Clarificarea nr. 2 la documentatia de atribuire

PROIECTARE SI EXECUTIE
„Legatura Centura Oradea (Giratie Calea Sintandrei) - Autostrada A3 (Biharia)
Numar de referinta: 16054368/2019/2618/S/10

Clarificari adresate de catre operatorii economici pana la al doilea termen limita stabilit de Autoritatea Contractanta

Fig 1: Foto print din plansa 16107-SI-HID-1-PT-01

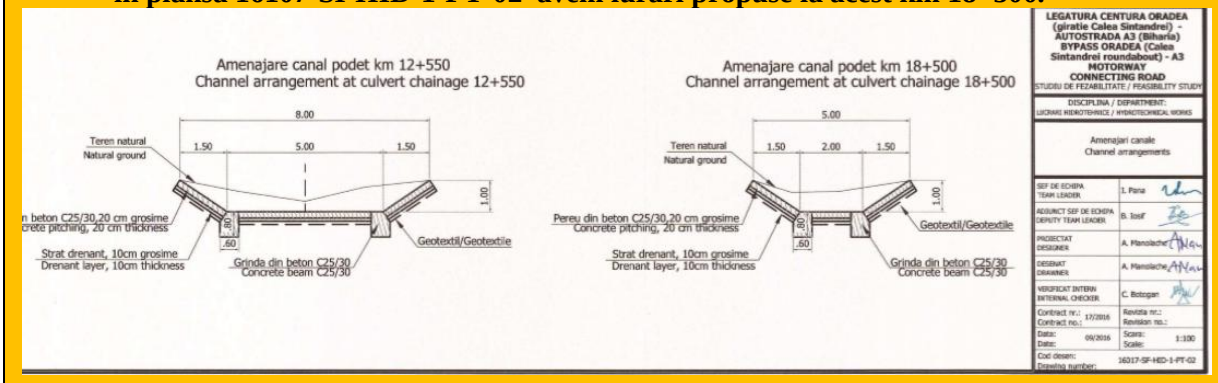
Raspuns 122	Pentru noul termen de primire a ofertelor, va rugam sa consultati sectiunea *Liste erate* din SEAP, precum si *Anuntul de tip erata* aferent.
Intrebare 123	**Va rugam sa clarificati urmatoarele:** - **daca pentru km 18+500 se propun lucrari hidrotehnice deoarece in Cerintele Beneficiarului pagina 10 *cap 1.2.10 Lucrari Hidrotehnice* nu regasim aceasta lucrare insa in plansa 16107-SI-HID-1-PT-02 avem lurari propuse la acest km 18+500.**

Raspuns 123	Autoritatea Contractanta a publicat in cadrul Documentatiei de Atribuire toate informatiile si documentele necesare elaborarii unei propuneri tehnico-financiare corecte, completa si competitiva, care sa corespunda cerintelor si necesitatii Autoritatii Contractante. In cuprinsul capitolului 1.2. se face o descriere succinta a lucrarilor prevazute in Studiul de Fezabilitate. Pentru asigurarea functionabilitatii lucrarii, sunt necesare realizarea lucrarilor hidrotehnice de la km 18+500 conform detaliilor din plansa si devierea albiei la km 12+500 ce se poate realiza conform plansei 16107-SI-HID-1-PT-02 “amenajare canal podet km 12+550” Având în vedere faptul că este vorba despre un contract de Proiectare și Execuție Lucrări, Antreprenorul este liber să-și stabilească propria strategie de proiectare și ulterior de execuție, cu condiția respectării în integralitate a Cerințelor Beneficiarului. Operatorii economici își vor cuantifica, în Propunerile Financiare, toate cheltuielile necesare în vederea îndeplinirii Contractului.

Fig 2: Foto print din plansa 16107-SI-HID-1-PT-01

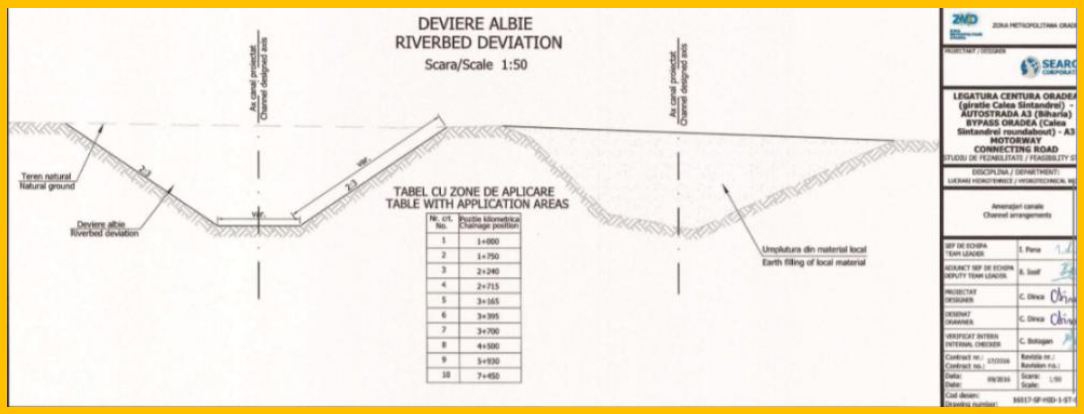
- **daca la km 12+550 avem deviere de albie deoarece in partea desenata plansa 16107-SI-HID-1-PT-02 nu regasim devierea de albie la km 12+550 insa in cerintele beneficiarului pagina 10 cap 1.2.10 Lucrari Hidrotehnice acesta lucrare este introdusa.**
